Objektas: „Plungės miesto Telšių, Laisvės, Rietavo ir Minijos gatvių atkarpų techninių parametrų gerinimas ir eismo saugos priemonių diegimas“ darbai.

DARBŲ PAKEITIMO NURODYMAS NR. 2 2019 m. rugsėjo 26 d.

Darbų pakeitimo aktas Nr. 2

Temperatūrinės siūlės įrengimas

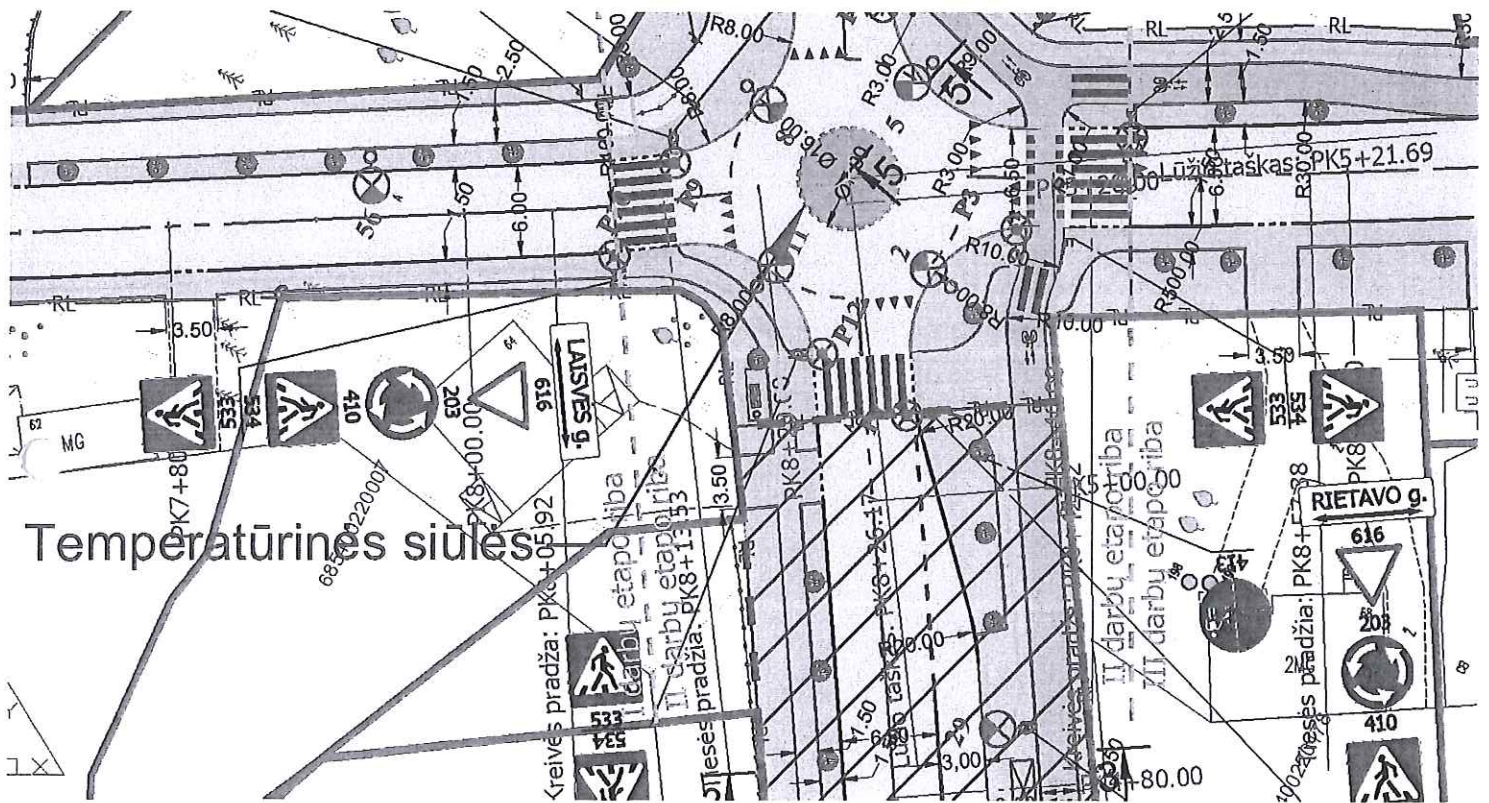
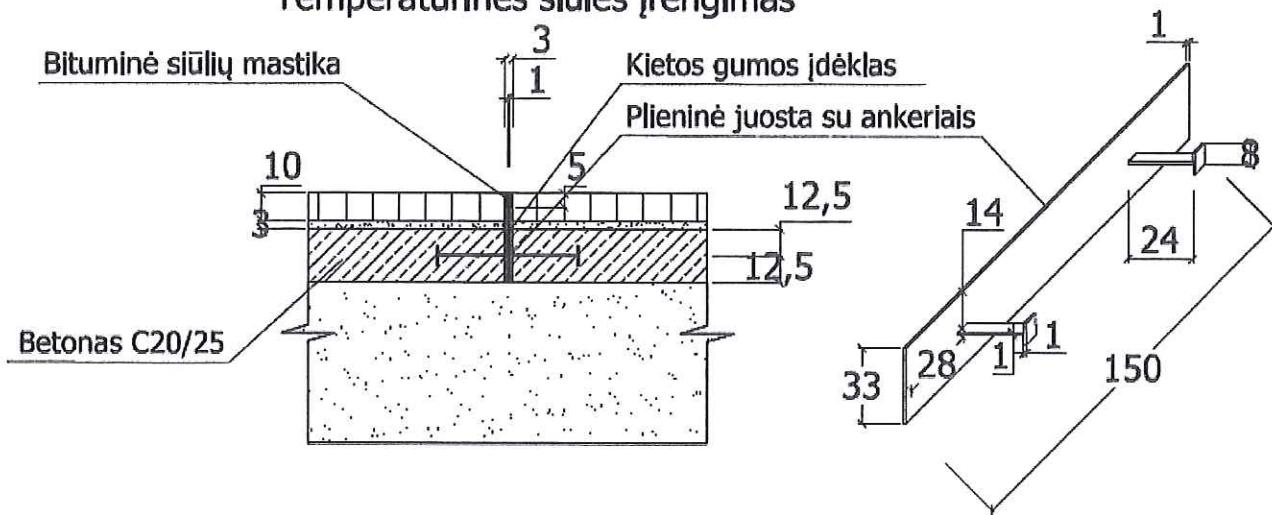
Komisija, išanalizavusi visą susirašinėjamą, sutarties dokumentus, apžiūrėjo situaciją objekte, ir nustatė, kad, siekiant išvengti žiedinėje sankryžoje rengiamų trinkelės išjudinimo, iškraipymo ar išstūmimo iš žiedo, pervažiuojamos Rietavo – Laisvės g. žiedinės sankryžos vidinės dalies konstrukcijų dalį būtina rengti nelaidžią vandeniui ir ant betono pagrindo ir pritaria šių papildomų darbų atlikimui:

Techniniame ir darbo projekte pervažiuojamų žiedinių sankryžų vidinės dalies konstrukcija yra laidi vandeniui ir numatyta ant nesurišto, mineralinių medžiagų mišinio, pagrindo. Šis sprendimas tinkamas, jei nenumatomas didelis sunkiojo transporto eismas. Jei planuojamas didesnis sunkiojo transporto eismas, pritartume pervažiuojamų žiedinių sankryžų vidinės dalies konstrukcijų keitimui į nelaidžias vandeniui ant betono pagrindo.

Plungės miesto Rietavo gatvės rekonstravimo darbo projektas II darbų etapas Pk8+10,17 - Pk8+45,17			
PAPILDOMI DARBAI			
Eil. Nr.	Darbo pavadinimas, aprašymas	Mato vnt.	Kiekis
Susisiekimo dalis			
1	Pagrindo sluoksnio iš betono mišinio C30/35-XC2-XF4 įrengimas h=0,25	m ²	36
2	Išlyginamojo sluoksnio iš betono mišinio C30/35-XC2-XF4 įrengimas h=0,03	m ²	36
3. Deformacinių siūlių įrengimas – 10,5 m (3 po 3,35m)			
3.1	Plieninių juostų temperatūrinėms siūlėms įrengimas 3,35x0,01x0,33	vnt.	6
3.2	Plieniniu ankerių plieninėms juostoms įrengimas temperatūrinėms siūlėms 0,25x0,05x0,01	vnt.	18
3.3	Kietos gumos įdėklas temperatūrinėms siūlėms 3,35x0,01x0,33	vnt.	3
3.4	Polimerais modifikuotas bitumas temperatūrinėms siūlėms PMB 45/80-55 3,35x0,03x0,05	vnt.	3

NEVYKDOMI DARBAI			
Eil. Nr.	Darbo pavadinimas, aprašymas	Mato vnt.	Kiekis
Susisiekimo dalis			
1	Skaldos pagrindo iš nesurišto mineralinių medžiagų mišinio 0/45 h=0,25 įrengimas	m ²	36
2	Išlyginamojo sluoksnio iš mineralinių medžiagų mišinio 0/5 h=0,03 įrengimas	m ²	36
